敦賀発電所2号炉  
「敷地の地形, 地質・地質構造について」  
に関する審査資料の記載の不備について  
(補足説明資料1 個々の記載の不備の具体的内容・類型化)  
印刷の誤り 第758回審査会合(令和元年8月23日)

令和元年10月11日  
日本原子力発電株式会社

薄片試料観察(2号炉原子炉建屋付近)(H24-D1-4孔)

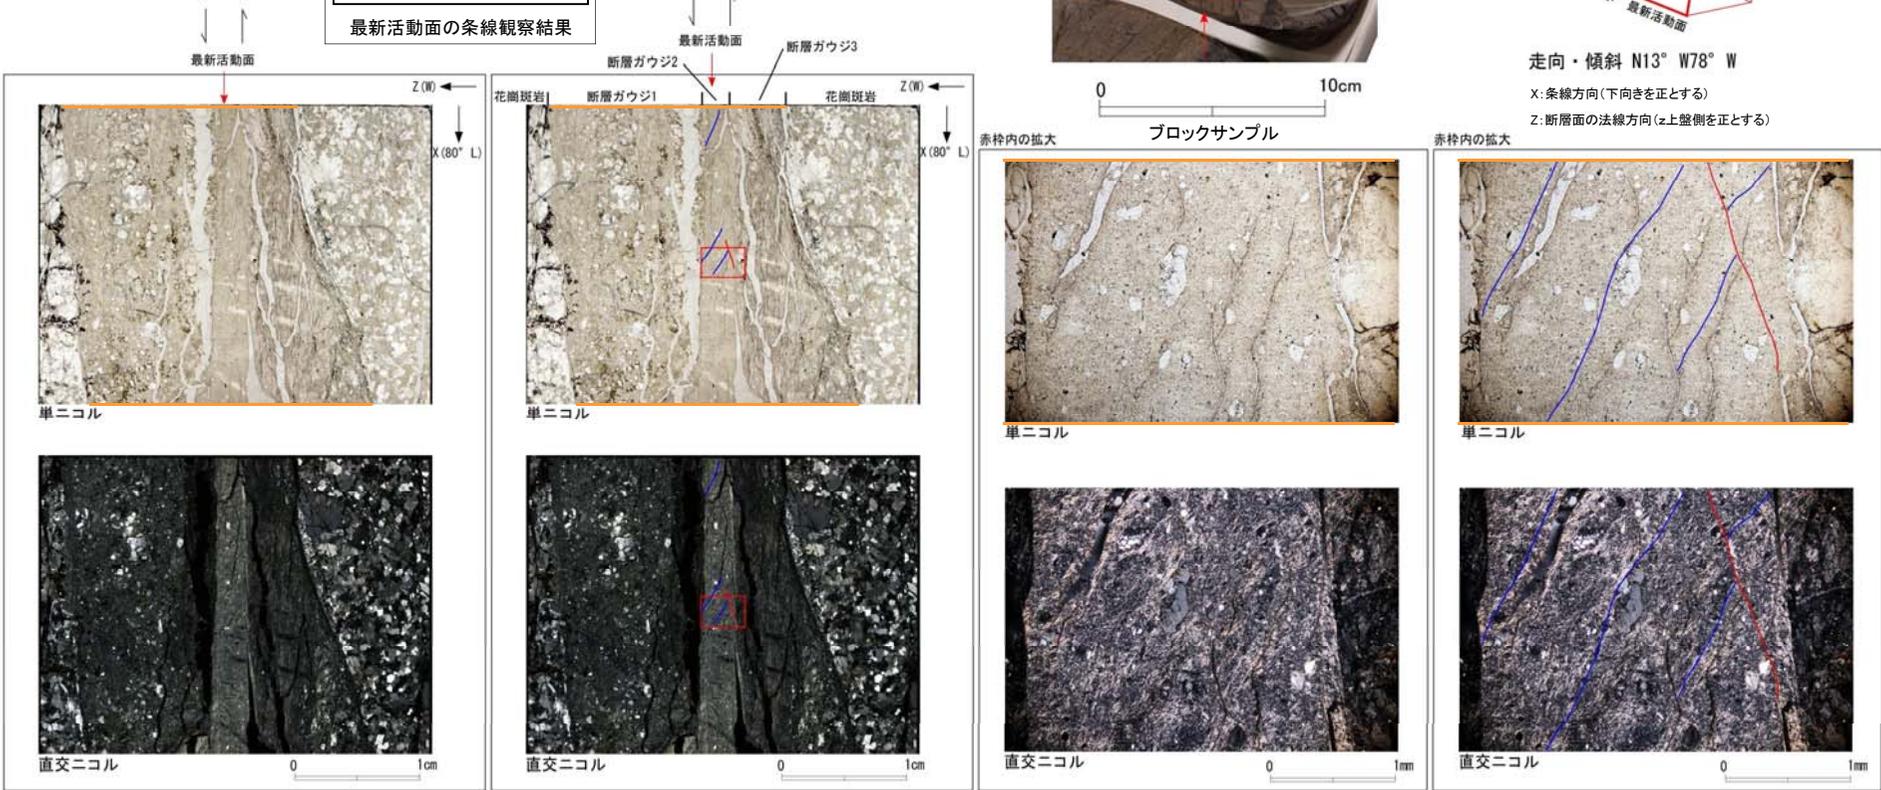
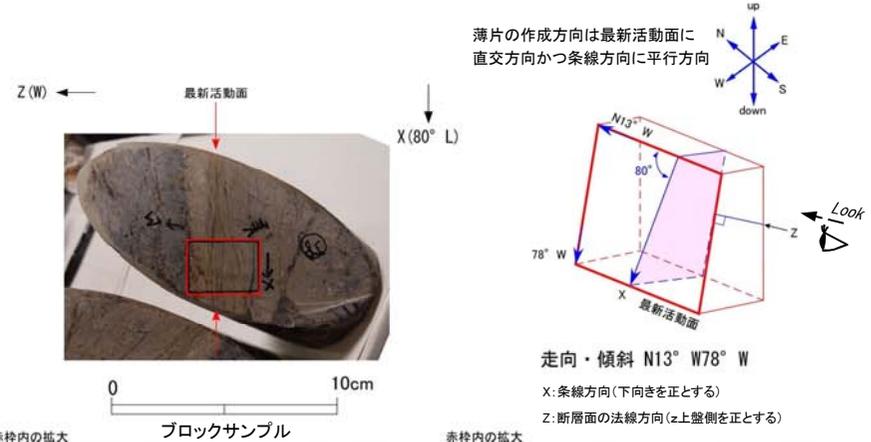
11(分類B)①  
条線観察結果を視覚的に示したもの。  
作図する際の入力データを間違えた。

薄片試料観察(2号炉原子炉建屋南方)(H19-No.14孔)(その1)

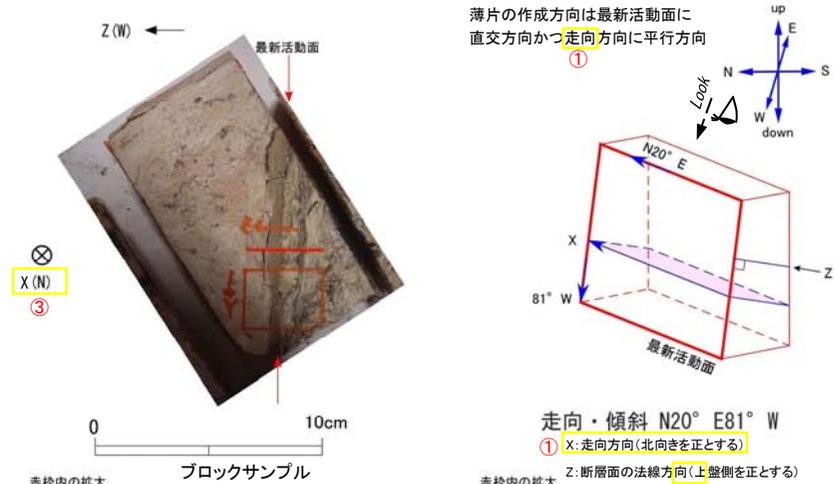
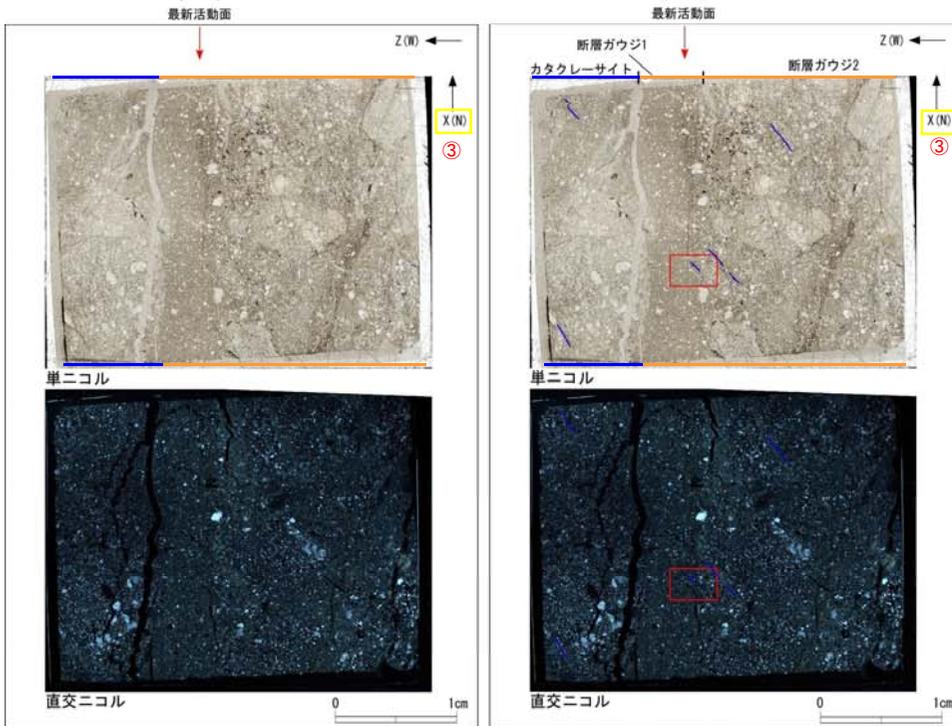
14, 15(分類E)①

薄片作成方向を示したもの。  
書式を転用した際に正しい方向への修正を失念した。

方位と薄片作成方向(X, Y, Z)を併記することとしていたが、方位のみ記載しており、他の資料と統一が図られていなかった。

薄片の作成方向は最新活動面に  
直交方向かつ走向方向に平行方向  
①

走向・傾斜 N20° E81° W  
① X: 走向方向(北向きを正とする)

Z: 断層面の法線方向(上盤側を正とする)  
②

薄片試料観察(2号炉原子炉建屋南方)(H19-No.14孔)(その2)

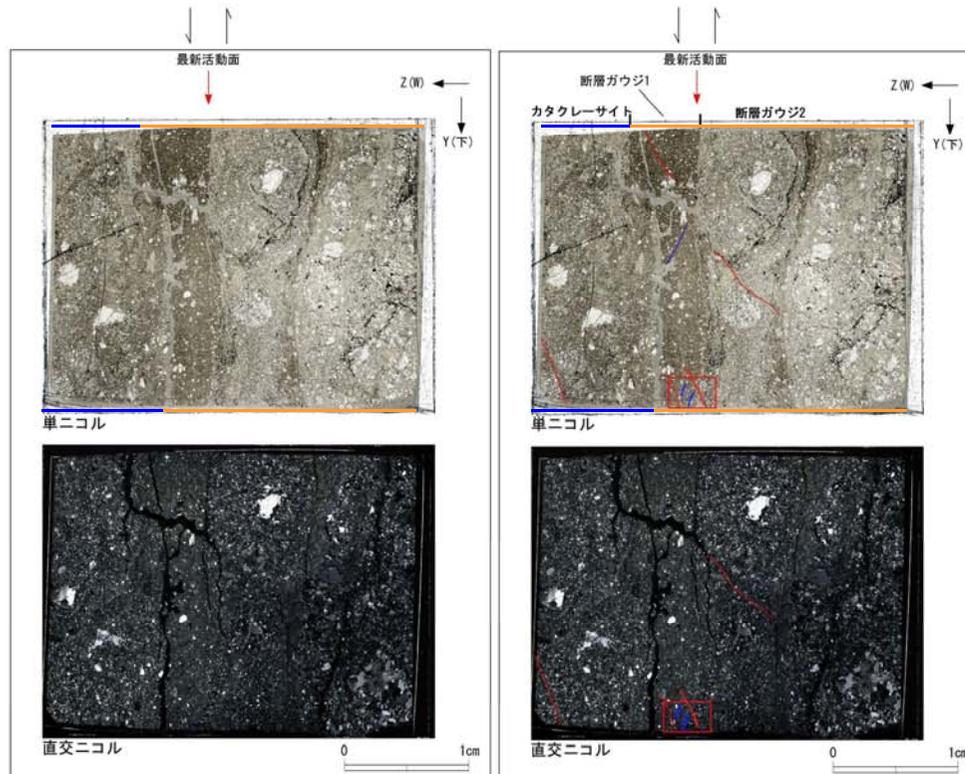
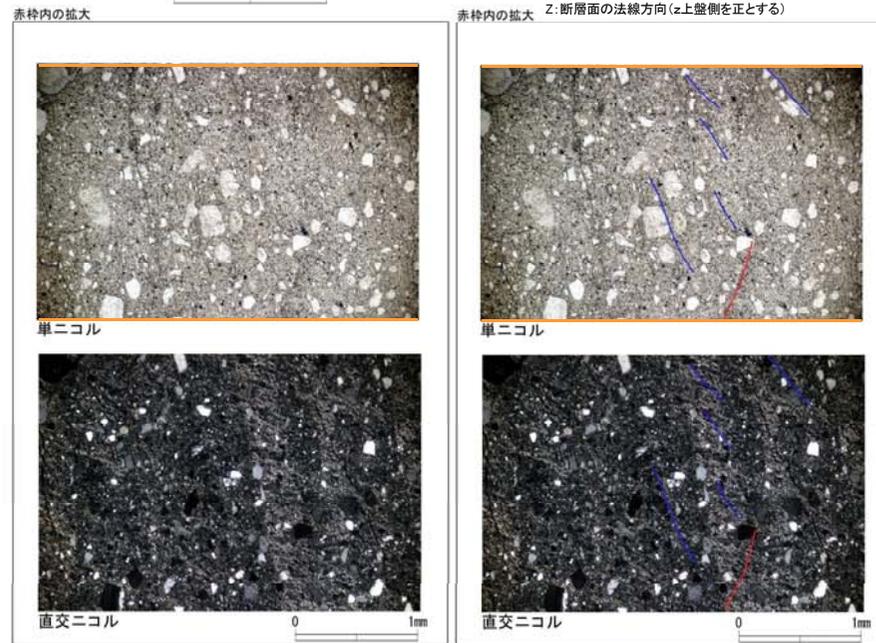
断層面の法線方向を示したものであるが、不要な文字が残っていたため削除した。

走向・傾斜 N20° E81° W

- ② Y: 傾斜方向(下向きを正とする)
- ③ Z: 断層面の法線方向(上盤側を正とする)

薄片試料観察(2号炉原子炉建屋南方)(H20-No.②-1孔)(その1)

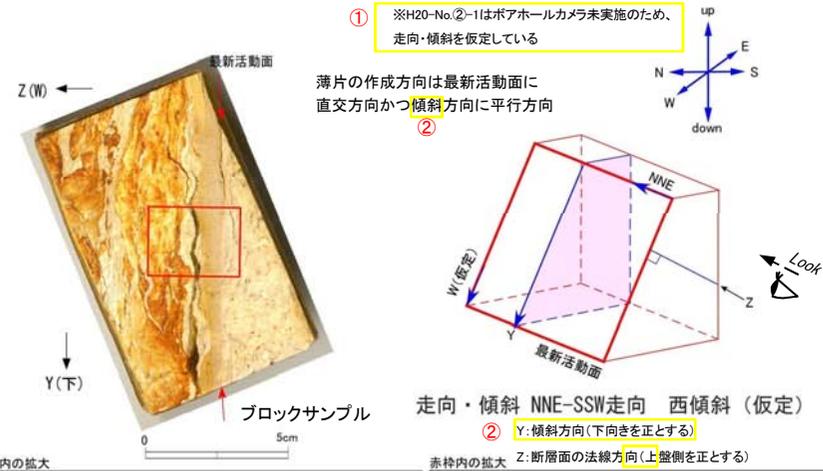
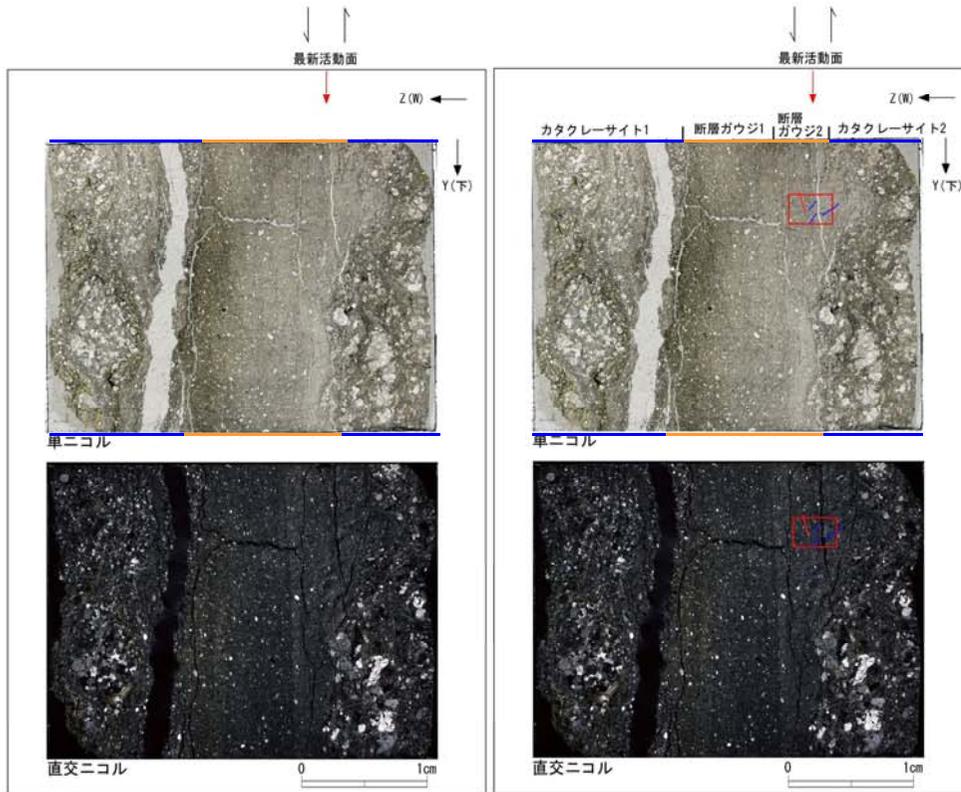
走向・傾斜を仮定して薄片を作成しているものであるが、走向・傾斜のデータが取得できていない理由を明記したもの。

29, 30(分類E)②

薄片作成方向を示したもの。  
書式を転用した際に正しい方向への修正を失念した。

走向・傾斜 NNE-SSW走向 西傾斜(仮定)

② Y:傾斜方向(下向きを正とする)

赤枠内の拡大 Z:断層面の法線方向(上盤側を正とする)

薄片試料観察(2号炉原子炉建屋とD-1トレンチの間)(H24-B14-2孔)(その1)

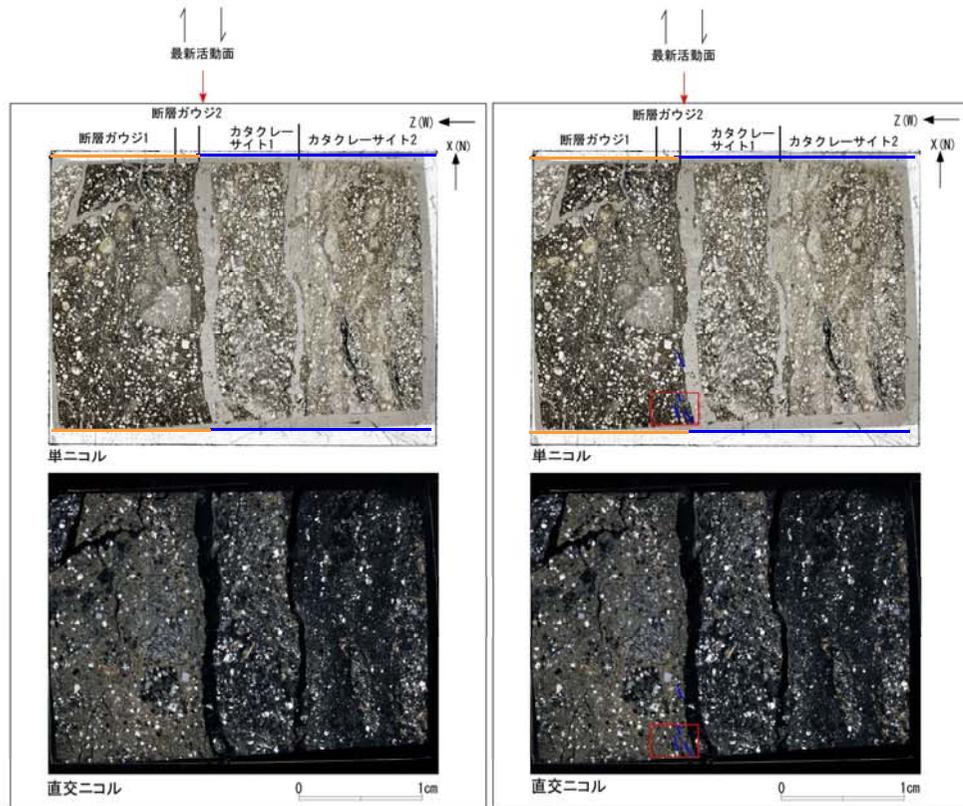
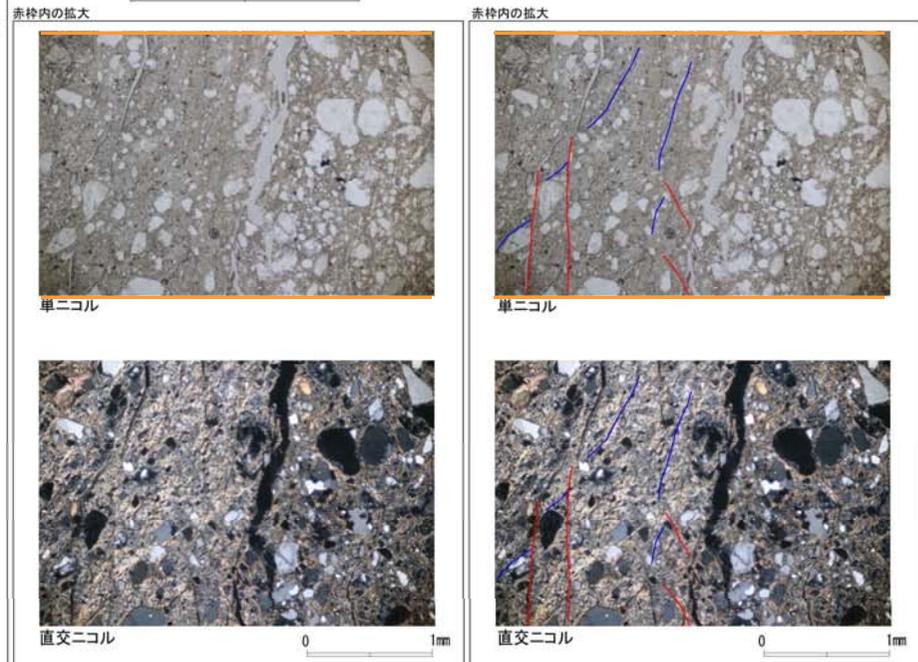
34(分類E)②

断層面の法線方向を示したものであるが、不要な文字が残っていたため削除した。

走向・傾斜  $N1^\circ W76^\circ W$   
① X: 走向方向(北向きを正とする)  
Z: 断層面の法線方向(上盤側を正とする)

薄片試料観察(2号炉原子炉建屋とD-1トレンチの間)(H24-B14-2孔)(その2)

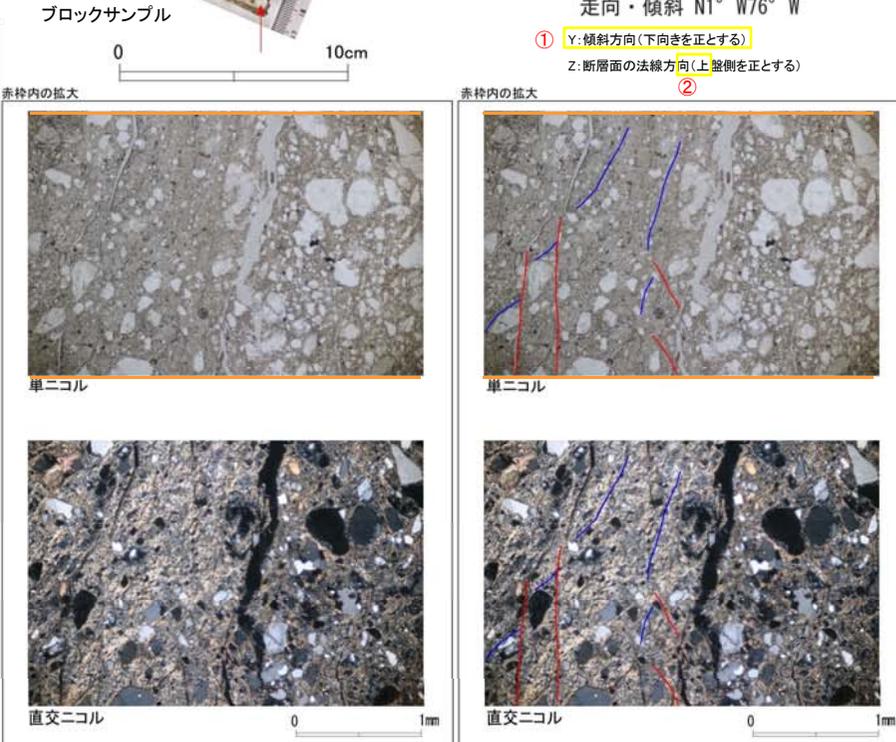
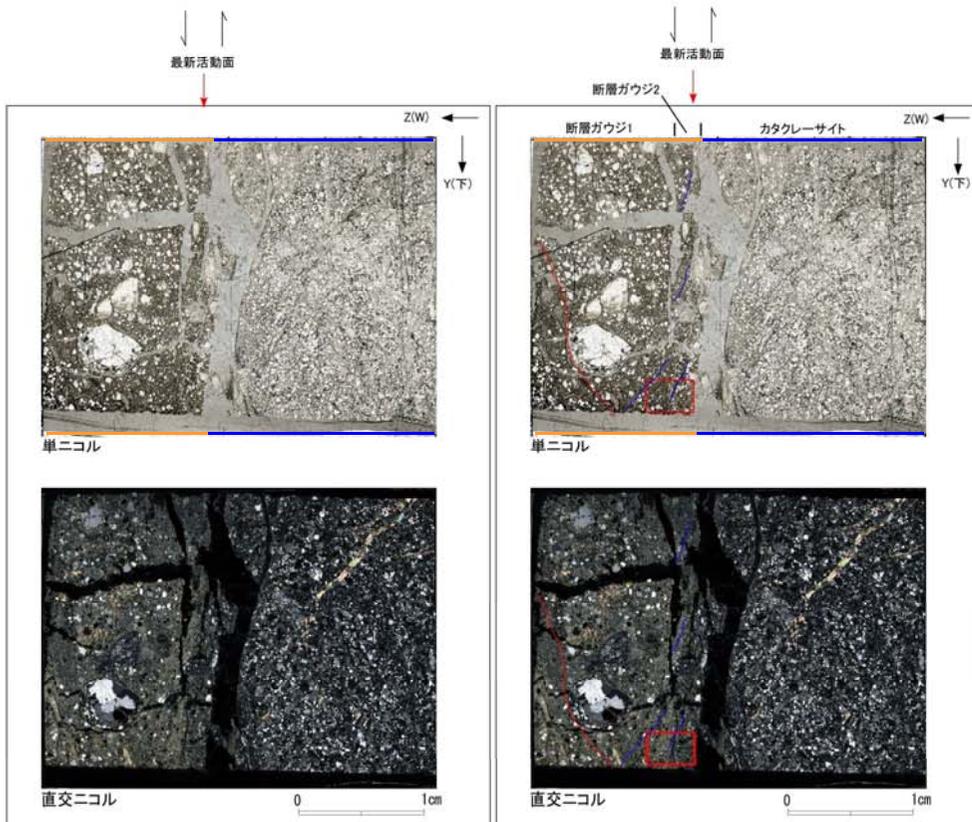
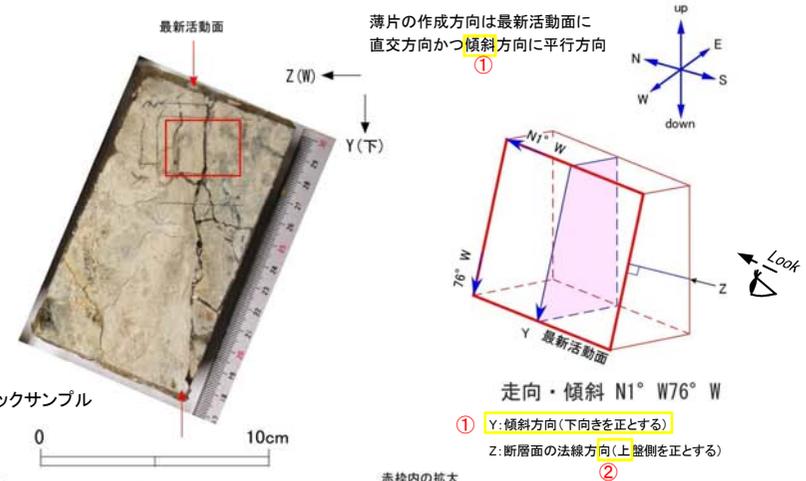
35, 36(分類E)①

薄片試料観察(2-1ピット)

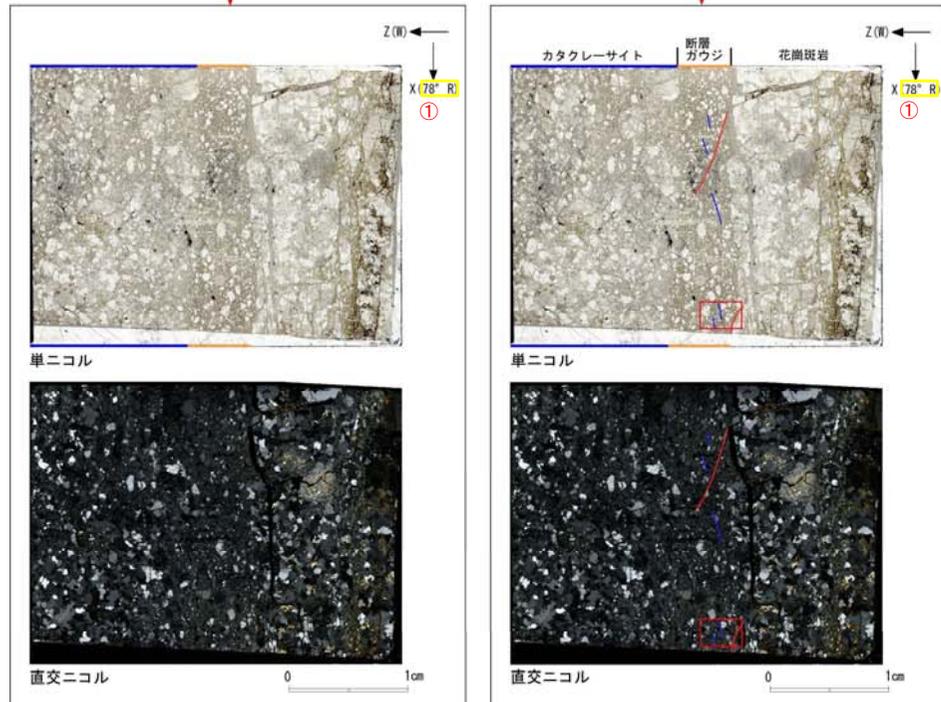
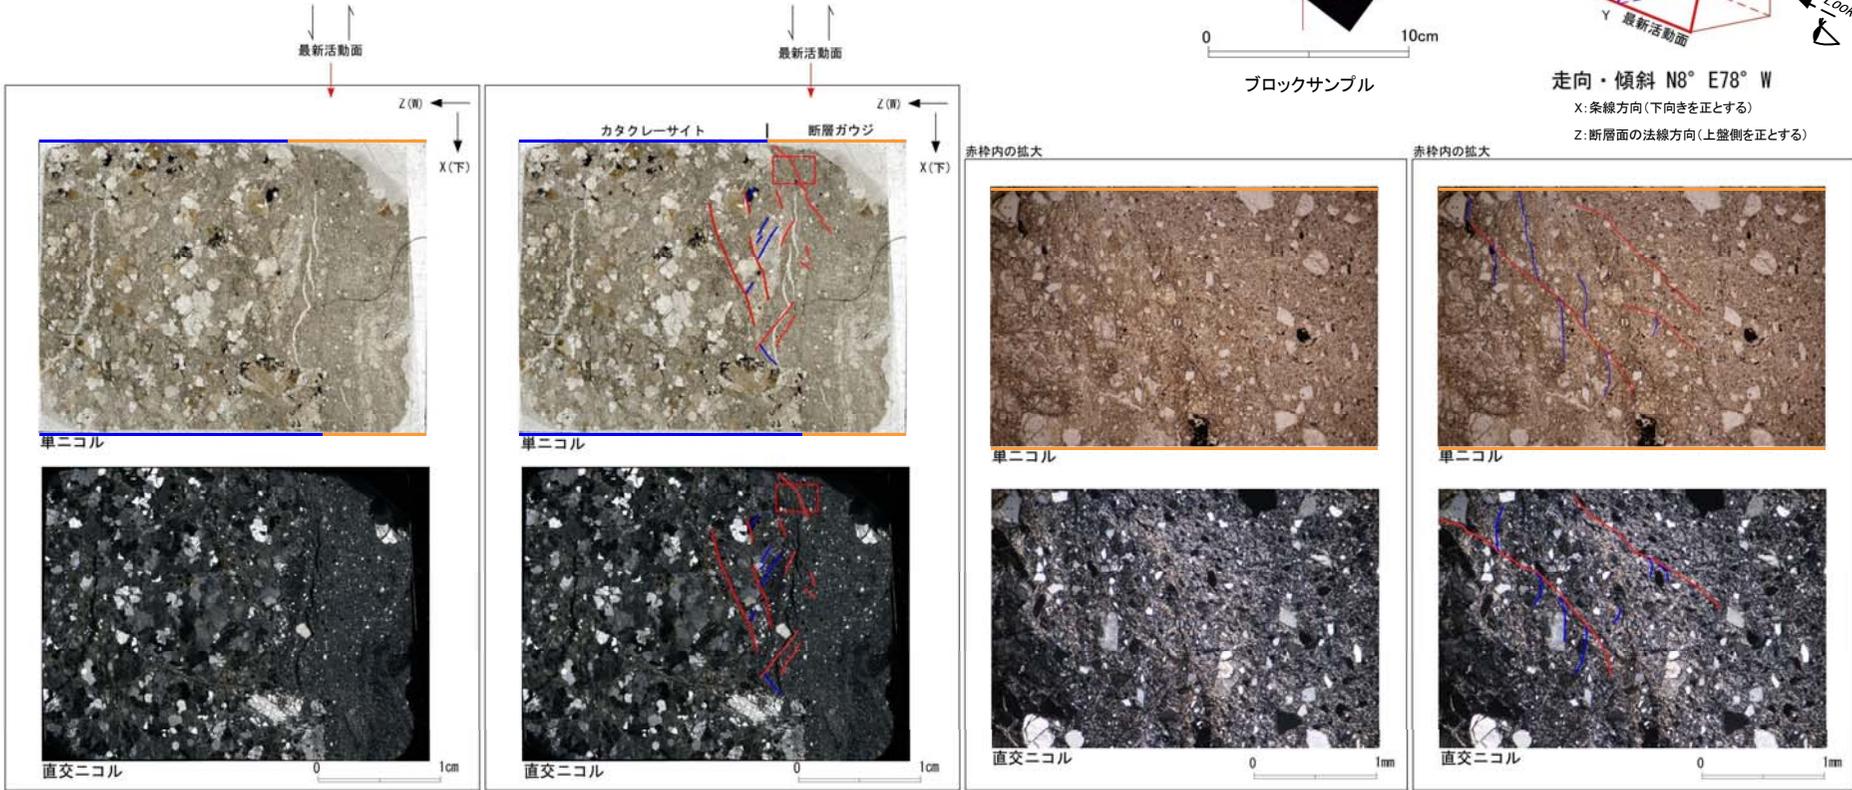
45(分類A)①

断層面の法線方向を示したものであるが、不要な文字が残っていたため削除した。

シュミットネット(下半球投影)
